**SUPPORTO TECNICO ALL'OSSERVATORIO AMBIENTALE  
PER LA COSTRUZIONE E L'ESERCIZIO DELLA  
"TANGENZIALE EST ESTERNA DI MILANO"**

**ISTRUTTORIA TECNICA**

**ACQUE SOTTERRANEE**

CO06 (da ottobre a dicembre 2013)

### 3.2.1 TEM-PIM-AB-01 e TEM-PIV-CP-01

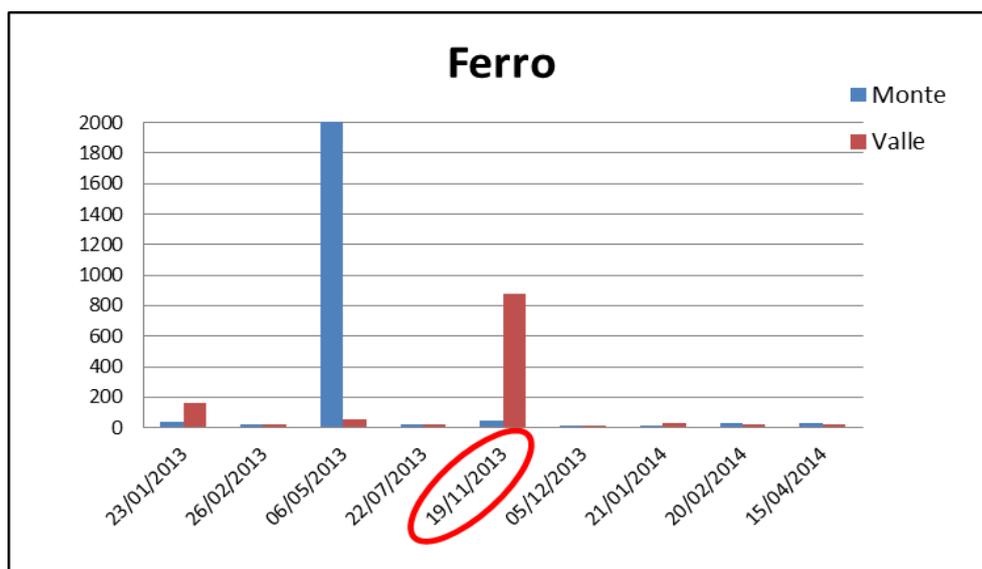
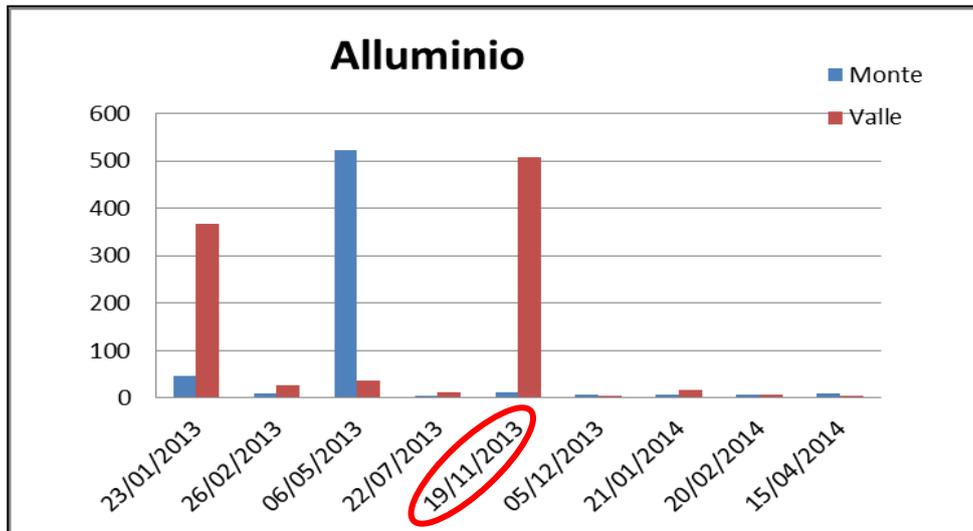
Il monitoraggio eseguito nel secondo e terzo trimestre 2013 ha permesso di evidenziare durante il campionamento 05 il superamento delle concentrazioni soglia di contaminazione per le acque sotterranee (D. Lgs. 152/06 Parte IV, Titolo V, Allegato 5, tabella 2) solo presso il punto di valle TEM-PIM-CP-01 per i parametri riportati nella seguente tabella:

Si sottolinea che presso queste stazioni di monitoraggio si sono registrati spesso concentrazioni differenti tra il punto a monte e il punto a valle per alcuni metalli, come si evince per esempio dai seguenti istogrammi.

Relativamente al periodo antecedente la misura, CTE riferisce che le lavorazioni potenzialmente rilevanti per la componente ambientale in esame sono risultate essere lo scavo della trincea TR001 (profondità ca. 7m dal P.C.) e la realizzazione dei diaframmi (profondità ca. 10 m dal P.C.) e conclude sostenendo che le lavorazioni si sono svolte senza entrare in contatto con la falda freatica che si trova invece a ca. 24 m dal P.C.

A seguito di quanto esposto nel campionamento di Novembre l'elaborazione dei dati attraverso il metodo VIP ha mostrato il superamento della soglia di intervento ( $\Delta VIP > 2$  soglia di intervento) per i parametri Ferro e Alluminio. Come previsto dal documento "Metodo di analisi e valutazione dei dati di monitoraggio - Componente ACQUE SOTTERRANEE" è stato effettuato nel mese di Dicembre un campionamento di verifica dell'anomalia che ha constatato la chiusura della criticità per entrambi i parametri.

A seguito del superamento dei limiti normativi, CTE ha provveduto ad applicare la procedura approvata in OA il 21/11/2013.
